Von: U.Roeder@telekom.de
Gesendet: Donnerstag, 11. November 2010 14:02
An: Schreiber, Marion
Betreff: Aktenzeichen 61 26-39.16/schr

sowie alle Planverfahren Dritter entgegenzunehmen und dementsprechend die erforderlichen Stellungnahmen abzugeben. Zu der o. g. Planung

AT/Vh-Bez.: Kein aktiver Auftrag		AT/Vh-Nr.: Kein aktiver Auftrag	
TI NL	West (Bochum)		
PTI	PTI 22 Köln		
ONB	Marienhöhe		
Bemerkung:	AsB	1	
	VsB	2261A	Sicht Lageplan
	Name	A_Roeder.Uwe	Maßstab 1:500
	Datum	10.11.2010	Blatt 1

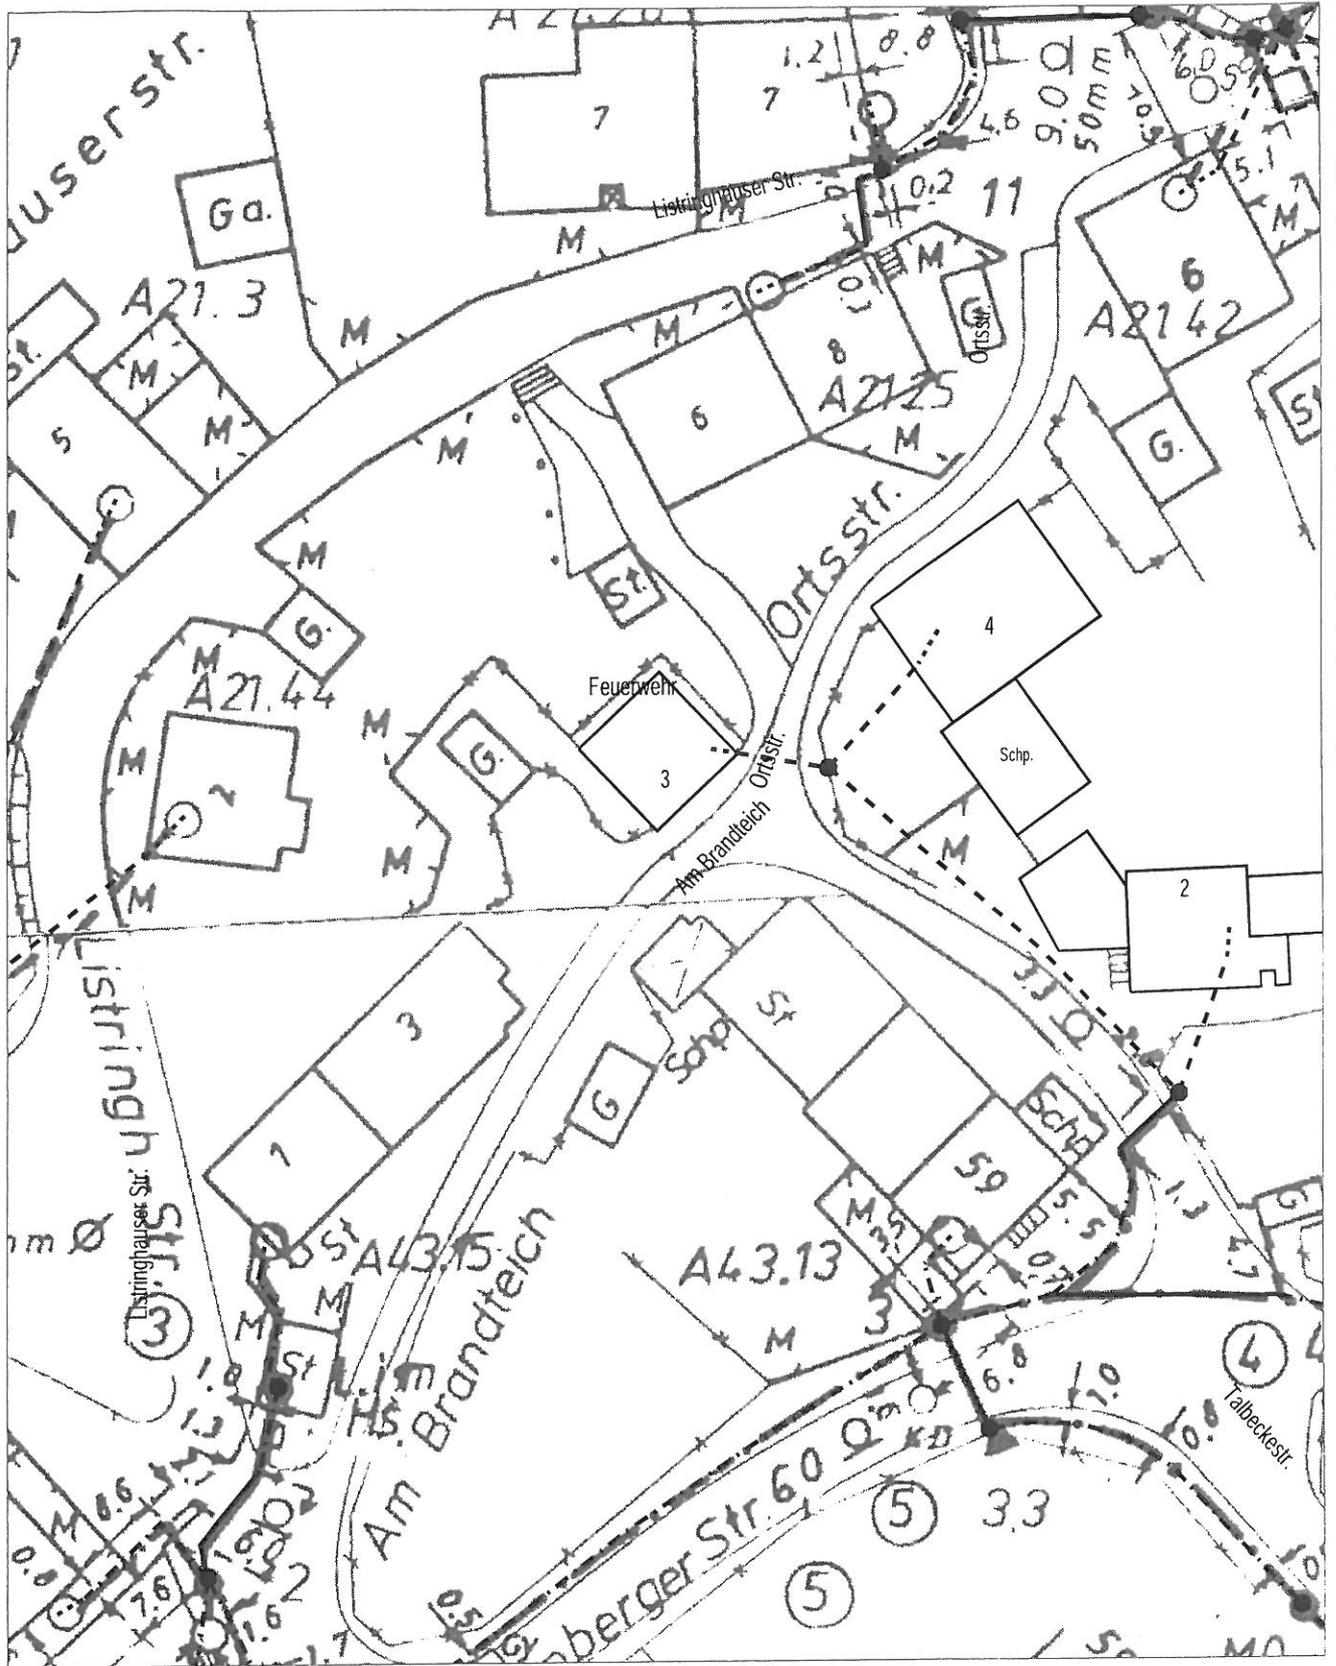
Im Planbereich befinden sich Telekommunikationslinien der Telekom, die aus beigefügtem Plan ersichtlich sind. Vor Abriss des Feuerwehrhauses

muss die oberirdische Zuführung dorthin zurückgebaut werden.
